hoogheemraadschap
Hollands
Noorderkwartier

Addendum zonnepark baggerdepot Oostoever

Aanvulling n.a.v. overleg met Den Helder Airport,
Defensie en Rijksoverheid

5 augustus 2024

Figuur 3. Mogelijke schittering richting vliegroute bij een glijhoek van 3 graden.

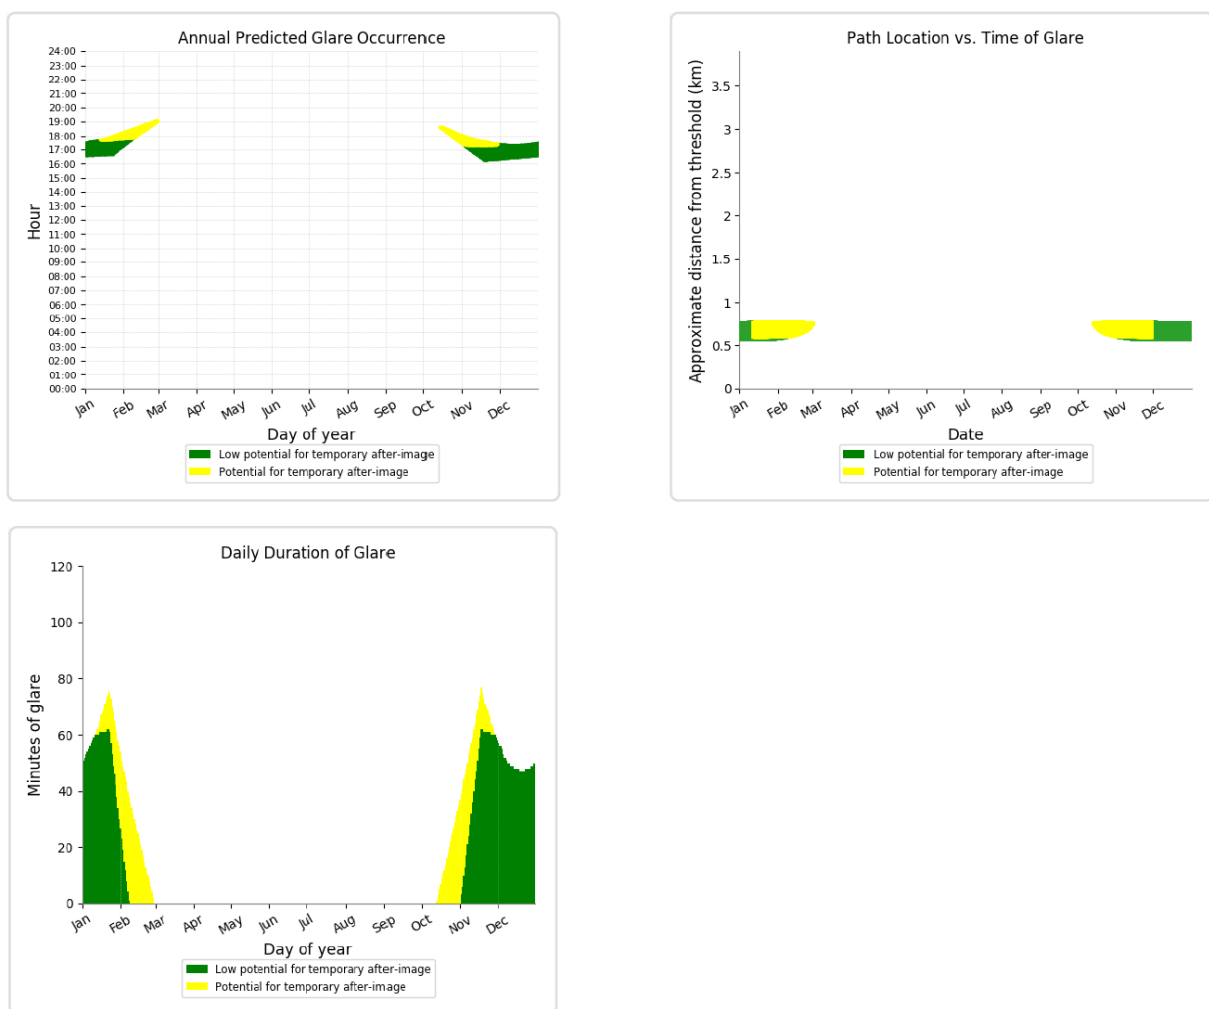
Zoals eerder genoemd, is er in de voorgaande rapporten uitgegaan van een glijhoek van 3 graden. Ondertussen heeft de producent van ForgeSolar de software uitgebreid, waardoor deze nauwkeuriger is en meer informatie kan leveren. Hierdoor is besloten om de berekening voor een glijhoek van 3 graden opnieuw uit te voeren, zodat een goede vergelijking gemaakt kan worden. De

resultaten voor mogelijke schittering onder deze glijhoek zijn te zien in Figuur 3. Vergeleken met de eerdere berekening onder dezelfde glijhoek met de oude software, stijgt de mogelijke schittering van 750 minuten "yellow glare" naar 1750 minuten. Er kan tussen de 50 en 70 minuten aan schittering per dag ontstaan tussen 16:30 en 19:00. in de maanden november, december, januari en de eerste helft van februari. Door het toepassen van diep getextureerde zonnepanelen kan deze schittering van het niveau geel naar het niveau groen gebracht worden. Het nadeel hiervan is wel dat het licht veel meer verstrooid wordt, waardoor de tijdsduur van de schittering veel langer wordt.

Figuur 4. Mogelijke schittering richting vliegroute bij een glijhoek van 4,5 graden.

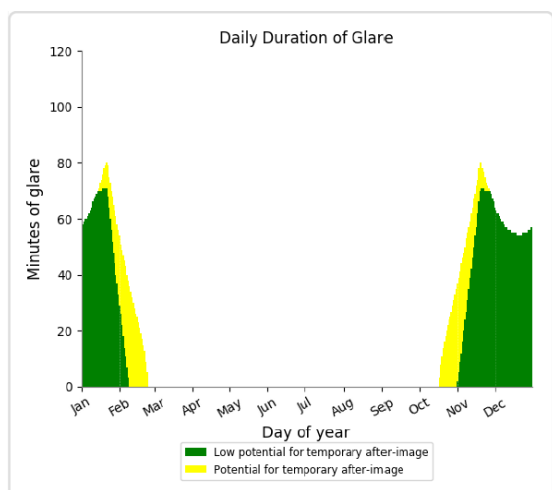
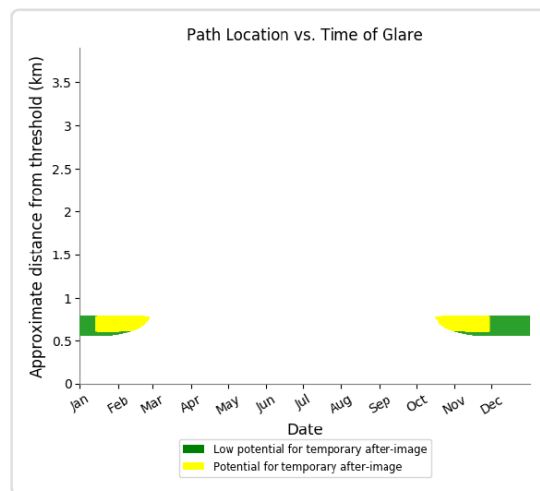
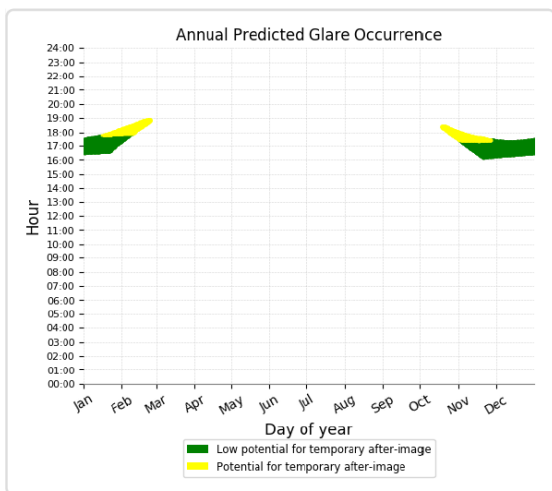
Dezelfde berekening voor schittering is uitgevoerd bij een glijhoek van 4,5 graden. De resultaten hiervan zijn te zien in Figuur 4. Er is te zien dat de mogelijke schittering bijna identiek is aan de resultaten bij een glijhoek van 3 graden. Het enige verschil is dat een gedeelte van de gele schittering verandert naar groene schittering. Dit komt door de grotere afstand tussen de vliegroute en de zonnepanelen bij een hogere glijhoek. Het aantal mogelijke minuten aan gele schittering daalt hierdoor van 1750 naar 1550.

Figuur 5. Mogelijke schittering richting vliegroute bij een glijhoek van 8,3 graden.

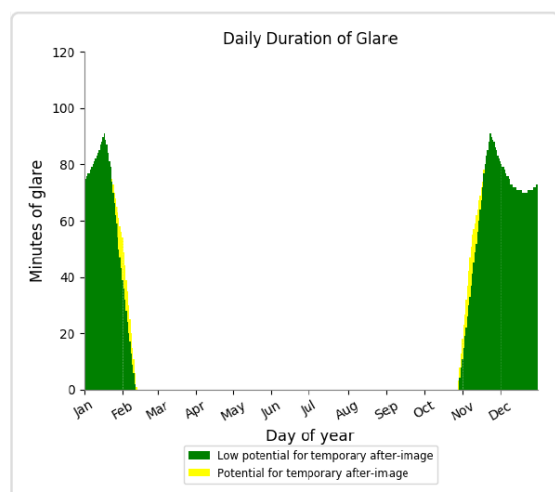
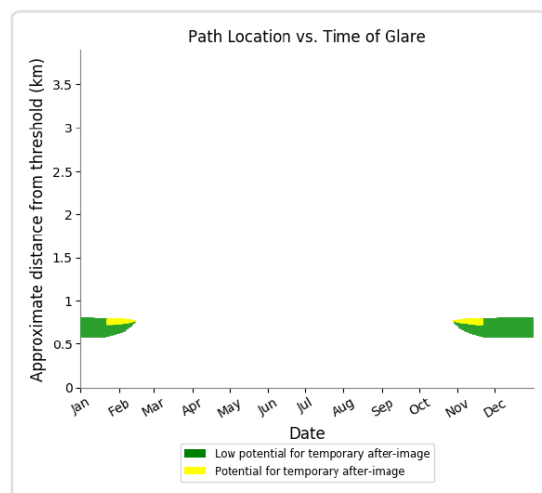
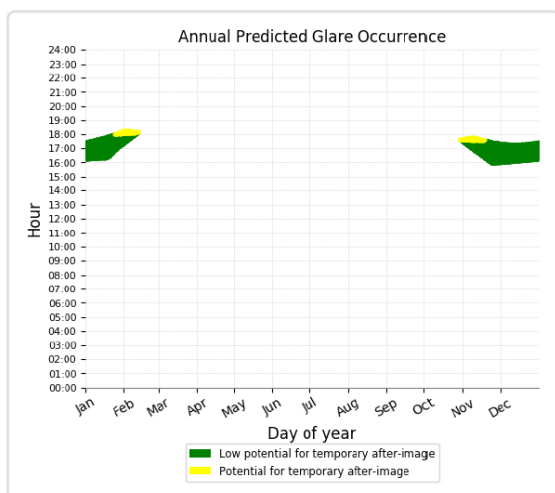
De resultaten van de schittering berekeningen onder een glijhoek van 8,3 graden (visuele nadering) zijn te zien in Figuur 5. Ook deze resultaten zijn bijna identiek aan de resultaten onder een glijhoek van 3 graden. Echter, door de grotere afstand tussen de vliegroute en de zonnepanelen daalt de hoeveelheid mogelijke gele schittering naar 340 minuten per jaar.
